## **Kvidalselva kraftverk kommentar fra NVE**

## Nytt kart for ny rørtrasé

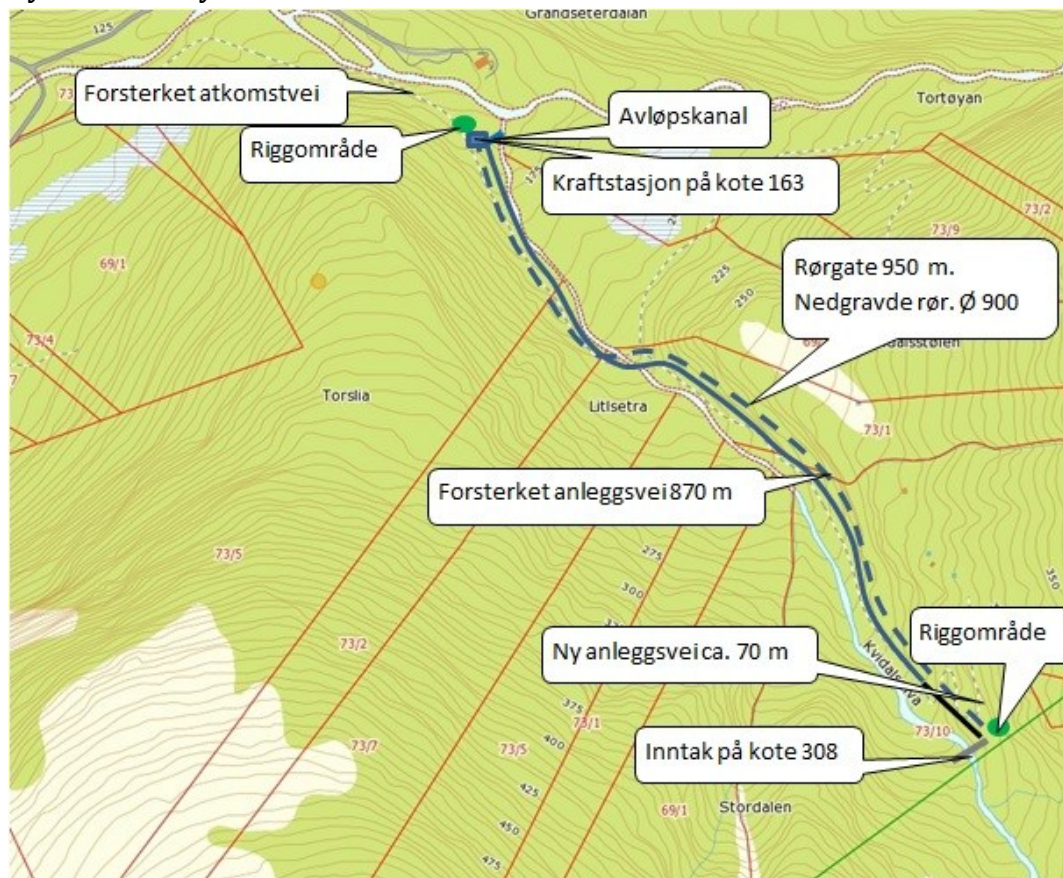
Oppdatert detaljkart som angir omsøkt rørgatetrasé, elvekryssing og kraftstasjonsplassering. Dere kan bruke samme detaljeringsgrad som i søknaden.

Figur 1. Omsøkt detaljkart fra innsendt søknad.

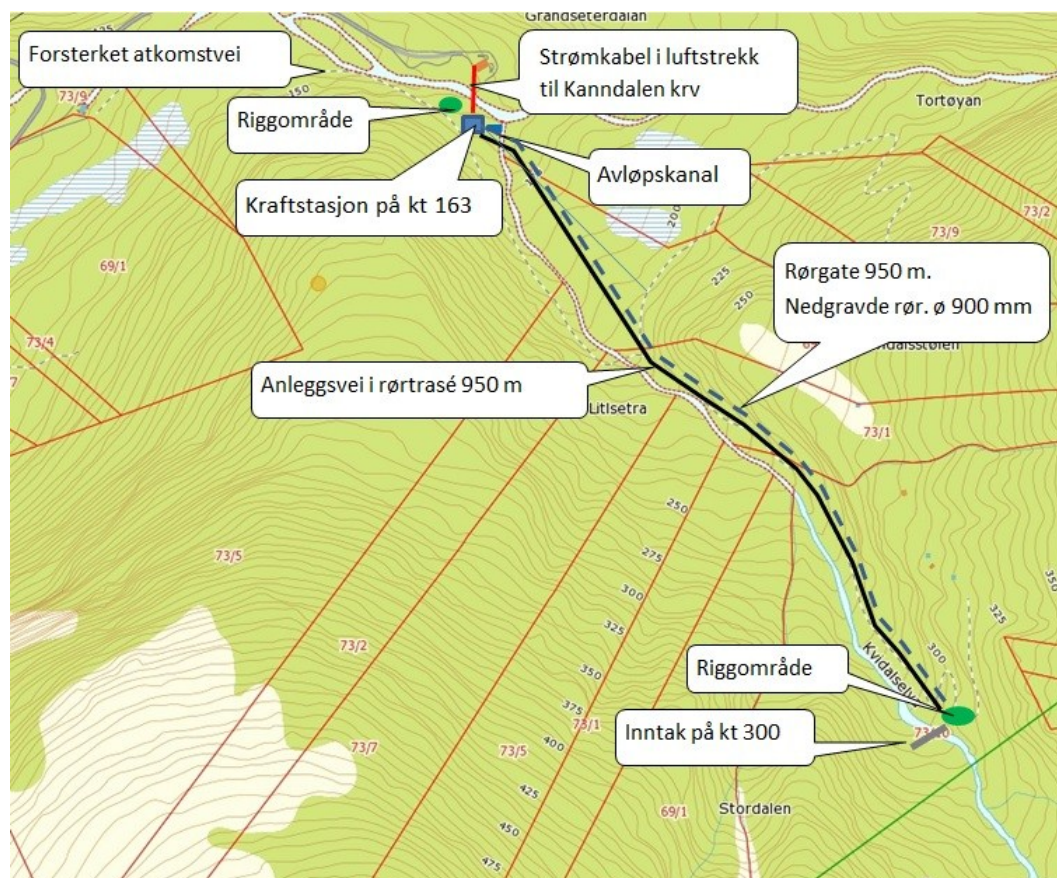
Opprinnelig skulle rørgata krysse elva ved kote 200 og følge traktor ned til stasjonen. På sluttbefaring ble det slått fast at det er står rasfare på dette strekket. NVE ba om se på muligheten for å legge hele rørtraséen på østsiden av vassdraget.

Inntaket er trukket ned til kote 300. Elvekryssing planlegges ved kote 170. Det går traktorvei på østsiden helt opp til inntaksområdet. Veien må opprustes noe. Driftsvannveien legges mellom veien og lifoten. Den skal være nedgravd hele veien.

*Det vart ikkje observert raudlisteartar verken av karplantar, mosar eller lav innan utbyggingsområdet for Kvidalselva. Dette gjeld begge sidene av elva. Vi vurderer difor dei negative verknadane ved å endra planane slik fig. 2 viser for ubetydelege.*
